总平面对比

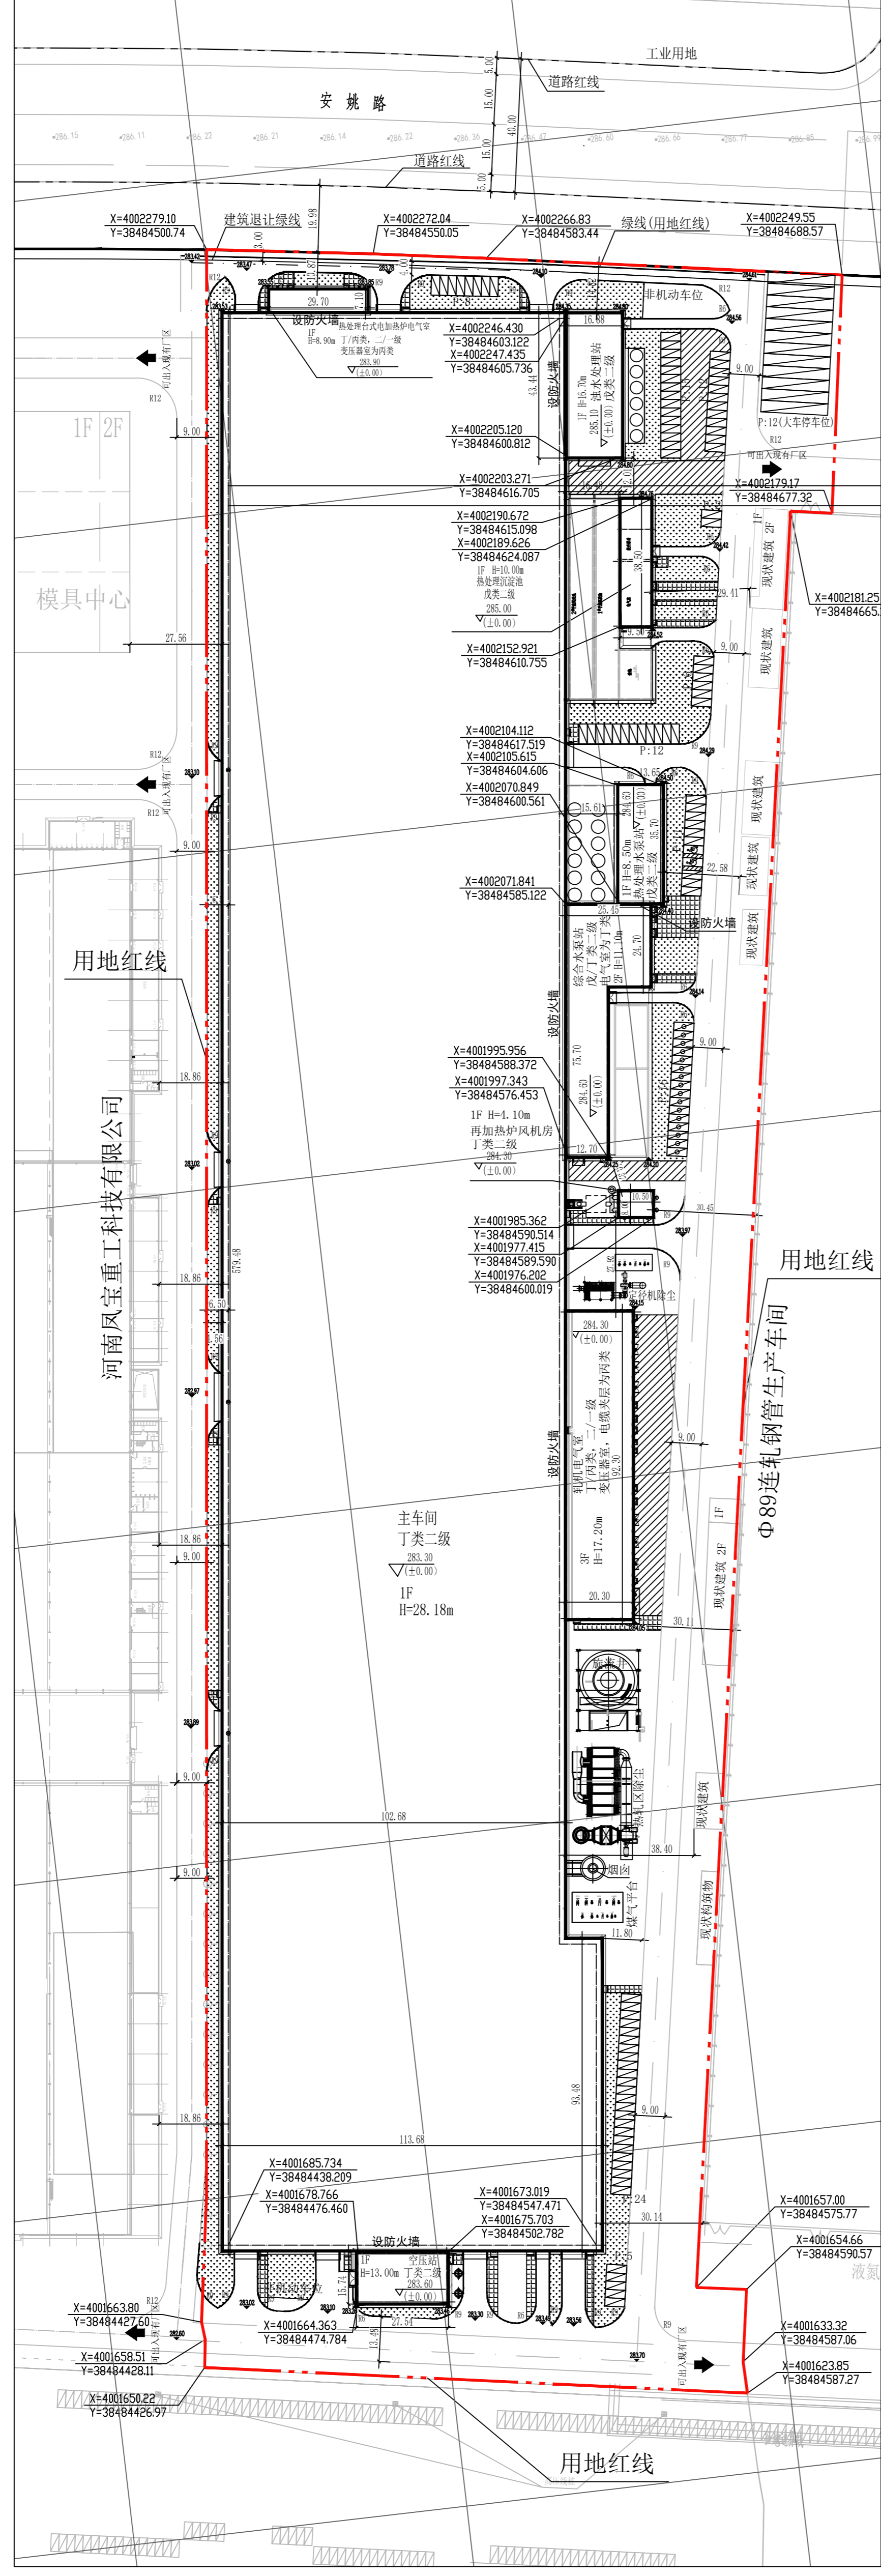
- 1. 空压站、轧机电气室、综合水泵站、热沉淀池、污水处理站、热处理台车炉电气室的外形尺寸、建筑高度有调整, 以上建筑的位置均有微小调整。
- 2. 新增空压站电气室, 位于空压站东侧与主车间毗邻。
- 3. 主车间周围附属生产设施等外形尺寸有微小调整。
- 4. 部分停车位受总图布置影响, 数量和位置有调整。

- 1. 本项目为工业项目, 工艺及公辅系统设计在初步阶段均按照工艺生产要求及以往工程经验进行设计。
- 2. 工艺设备到货后, 由设备厂家对工艺及公辅设备进行详细设计, 设备资料提供后部分设备的规格、大小、介质需求量、电量等参数均与原预估有较大差异, 为保证设备正常运行, 为工艺生产配套的公辅设施均需要针对性地进行调整。
- 3. 为使工艺、公辅布置更加合理、生产工艺更加顺畅、检修更加便捷, 在施工图设计过程中, 需要对各部分建筑物进行调整适当调整。
